INFO TECHNIQUE

Nouveau kit/set de distribution avec support moteur pour moteurs diesel 1.7 l Chevrolet/Opel/Vauxhall

Moteurs : 1.7 Di, 1.7 DTi, 1.7 CDTi

Réfs. INA : 530 0492 10 (kit)
530 0492 09 (set)

Image 1: Ancien galet tendeur 531 0166 20 (1) et nouveau galet tendeur 531 0819 10 (2)

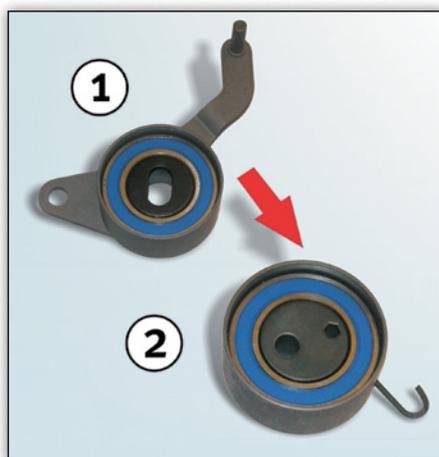
Un remplacement de référence effectué par les constructeurs automobiles mentionnés ci-dessus est prévu lors du remplacement du galet tendeur. Le galet tendeur, référence 531 0166 20, utilisé jusqu'à présent sera remplacé par celui portant la référence 531 0819 10 (voir image 1).

Image 2: Contenu du kit 530 0492 10

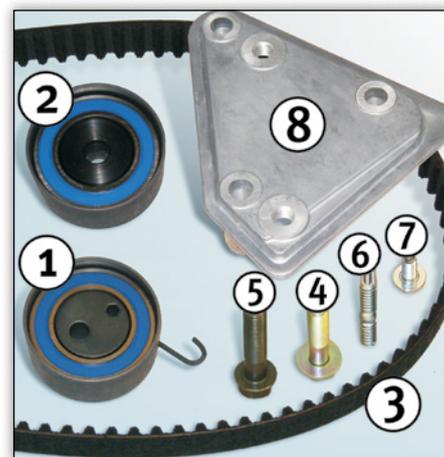
Lorsque le remplacement du galet tendeur est effectué sur les modèles de moteurs allant jusqu'au numéro 328704, il est nécessaire de monter un nouveau support moteur (voir image 2, position 8).

kit de distribution 530 0492 10 ainsi que le set de distribution 530 0492 09. Les deux articles contiennent un nouveau support moteur.

Le support moteur (référence OE 684051) est déjà monté sur les véhicule à partir du numéro de moteur 328705. Pour ces véhicules, le kit de distribution 530 0494 10 et le set de distribution 530 0494 09 ne contiennent aucun support moteur.
